FORMULARIO DE RESPUESTAS A LAS OBSERVACIONES 001  
Y MODIFICACIONES A LAS BASES DE CONTRATACIÓN

Licitación Nacional de Obras No. APDB-FII-LPN-002-2025

**OBJETO:** “Realizar la construcción de la estación científica en el PARQUE NACIONAL NATURAL GORGONA.

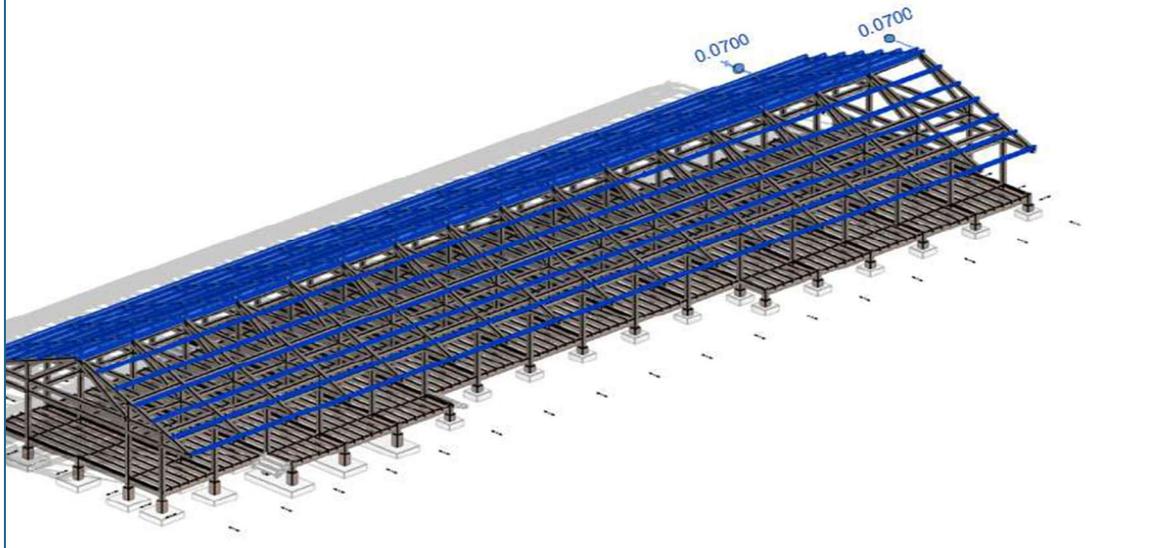
*“13 Nos permitimos solicitar aclaración con respecto a las secciones de madera de los ítems del presupuesto 2.6.8 y 2.69 puesto a que en los planos no se evidencia una sección de vigas de .80m x .25m ni .80m x .16m en cambio sí encontramos en los planos secciones de .80m x .25m y .08m x .16m también considerando que comercialmente no es común encontrar maderas con medidas de .80m*

*“Las medidas de estos dos ítems publicadas en el presupuesto hacen inviable económicamente el proyecto por lo cual solicitamos se dé la aclaración respectiva y si se trata de un error solicitamos corregir y publicar nuevamente el presupuesto corregido.”*

Se aclara el ítem correspondiente el cual queda de la siguiente manera "2.6.8. Suministro e instalación de viga en madera de 0.08m \* 0.25 m, incluye laca." Ver imagen donde se presenta la ubicación de los elementos en la edificación.

Se aclara el ítem correspondiente el cual queda de la siguiente manera "2.6.9. Suministro e instalación de viga en madera de 0.08m \* 0.16 m" Ver imagen donde se presenta la ubicación de los elementos en la edificación.

La entidad aclara que fue un error de digitalización en el presupuesto el cual el formato será publicado.
